Контрольная форма обследования доступности приоритетных объектов и услуг социальной инфраструктуры для инвалидов и других МГН.
Наименование объекта: МБОУ «Многопрофильный лицей»
Адрес: Хабаровский край Верхнебуреинский район п. Чегдомын пер. Школьный, д.5
Дата обследования: 25.11.2022

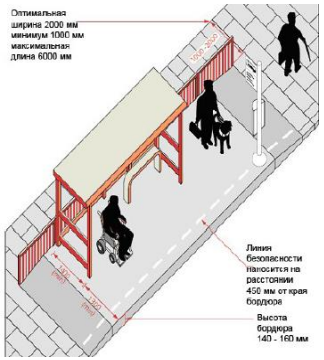
1.1.	Ближайшие к объекту остановки общественного транспорта оборудованы и доступны для МГН (высота бордюра 140-160 мм, линия безопасности на расстоянии 420 мм от края бордюра) Наличие на остановке схемы движения к объекту для МГН.	☐Нет Осмотр Измерение ☐Нет Осмотр.

Линия безопасности отсутствует. Схема движения к объекту для МГН отсутствует.	- Привести в соответствие - Привести в соответствие

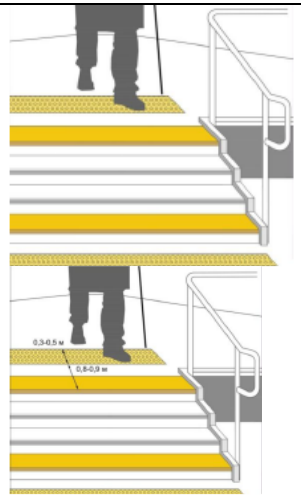
2.7.	Краевые ступени лестничных маршей выделены цветом или фактурой. Перед открытой лестницей предупредительные тактильные полосы за 0,8 – 0,9м шириной 0,3 – 0,5 м.	☐Да Осмотр: ☐Нет Измерение:

Все ступени лестницы покрыты фактурным материалом.	
Пандус (наружный)					
2.8	Ширину марша пандуса следует принимать при исключительно одностороннем движении не менее 1,0м, в остальных случаях – по ширине полосы движения. Поручни в этом случае принимать по ширине полосы движения по ширине пандуса.	☐Да Измерение: 1,16 м

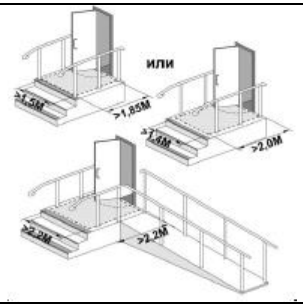
2.17	Размеры входной площадки без пандуса при открывании полотна дверей наружу должны быть не менее 1,4х2,0м или 1,5х1,85м. Размеры входной площадки с пандусом не менее 2,2х2,2 м	☐Да Измерение: ☐Нет Измерение:

Размер входной площадки с пандусом 3,5х9,00 м.	
Дверь (входная)					
2.19	Входные двери должны иметь ширину в свету не менее 1,2 м.	☐Да

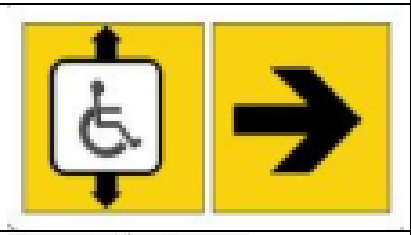
3.2	Доступный маршрут имеет ровную поверхность, обозначен знаками и имеет нескользящее покрытие.	☐Нет Осмотр:

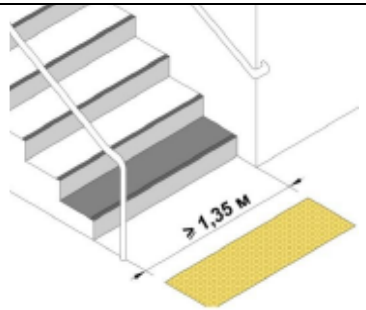
- Привести в соответствие
3.17	При отсутствии лифтов ширина марша лестницы должна быть не менее 1,35 м.	☐Да Измерение: 1,35 м

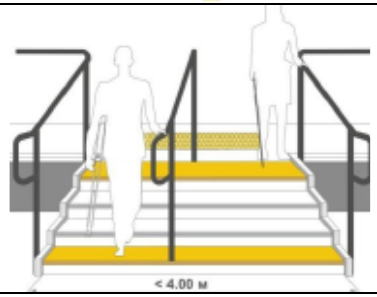
3.18	Дополнительные поручни следует предусматривать при ширине марша лестницы 4,0 м и более.	☐Нет Измерение:

- Привести в соответствие

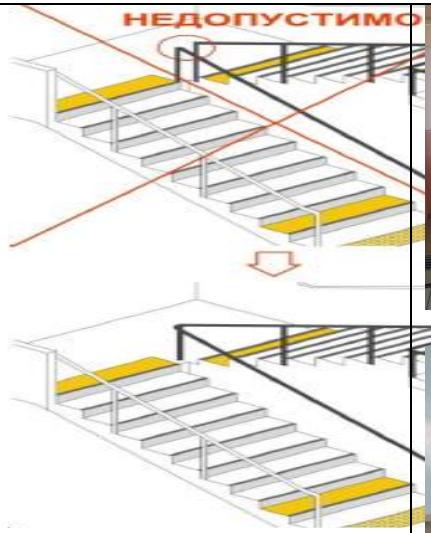
3.19	Поручень перил с внутренней стороны лестницы должен быть непрерывным по всей ее высоте.	☐Да Осмотр: Не все

- Привести в соответствие
3.20	На верхней или боковой, внешней по отношению к маршу, поверхности поручней перил должны предусматриваться рельефные обозначения этажей, а также предупредительные полосы об окончании перил.	☐Нет

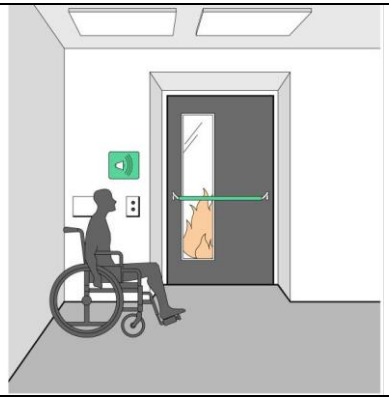
Пути эвакуации (в т.ч. зоны безопасности).					
3.42	Каждая зона безопасности оснащена селекторной связью или другим устройством визуальной или текстовой связи с диспетчерской или с помещением пожарного поста (поста охраны)	☐Нет Осмотр:

Здание оснащено звуковым оповещением.	- Привести в соответствие

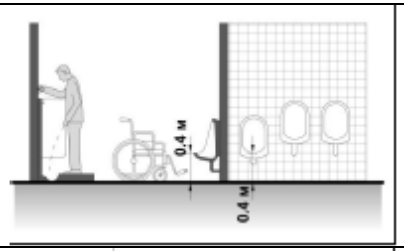
5.8	Один из писсуаров следует располагать на высоте от пола не более 0,4 м или применять писсуар вертикальной формы.	☐Нет Измерение:

Писсуары отсутствуют.	- Привести в соответствие
5.9	Следует применять унитазы, имеющие опору для спины	☐Да Осмотр:

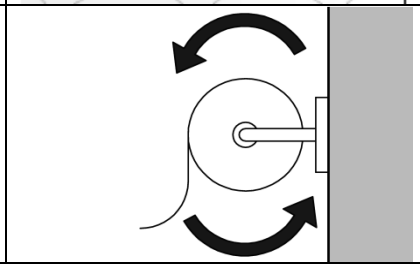
5.10	Диспенсер для туалетной бумаги может использоваться МГН без посторонней помощи	☐Нет Осмотр:

Диспансер для туалетной бумаги отсутствует.	- Привести в соответствие

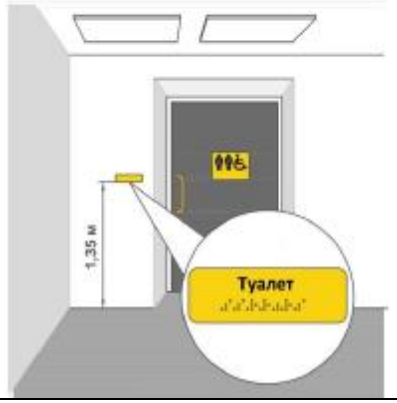
5.11	У дверей санитарно-бытовых помещений или доступных кабин (уборная, душевая, ванная и т.п.) имеются специальные знаки (в том числе рельефные) на высоте 1,35 м.	☐Да Измерение:

Рельефные отсутствуют

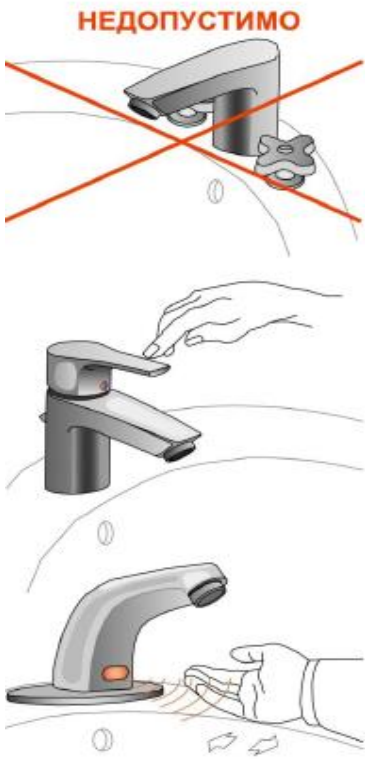
5.12	Доступные для МГН санитарно-бытовые кабины должны быть оборудованы системой тревожной сигнализации, обеспечивающей связь с помещением постоянного дежурного персонала (поста охраны или администрации объекта).	☐Нет Осмотр:		Санитарно-бытовая комната не оборудована системой тревожной сигнализации.	- Привести в соответствие
5.13	В доступных кабинах водопроводные краны с рычажной рукояткой и термостатом, а при возможности – с автоматическими и сенсорными кранами бесконтактного типа. Применение кранов с раздельным управлением горячей и холодной водой не допускается.	☐Нет Осмотр:

Раздельное управление горячей и холодной водой	- Привести в соответствие

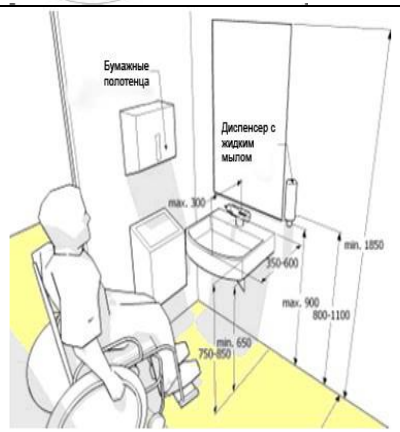
5.14	Унитазы имеют с автоматический слив воды или слив с ручным кнопочным управлением, которое следует располагать на боковой стене кабины, со стороны которой осуществляется пересадка с кресла-коляски на унитаз.	☐Нет Осмотр:			- Привести в соответствие
5.15	Следует применять раковины для мытья рук, доступные для свободного пользования МГН, включая инвалидов колясочников. Размещение зеркала над раковиной должно быть удобным для инвалидов – колясочников.	☐Да Измерение ☐Нет Измерение

Зеркало отсутствует.	- Привести в соответствие
6. Система информации на объекте.					
6.1	Наличие на объекте оборудования, позволяющего получать справочную информацию об условиях обслуживания инвалидам по слуху, зрению	☐Нет Осмотр:			- Привести в соответствие
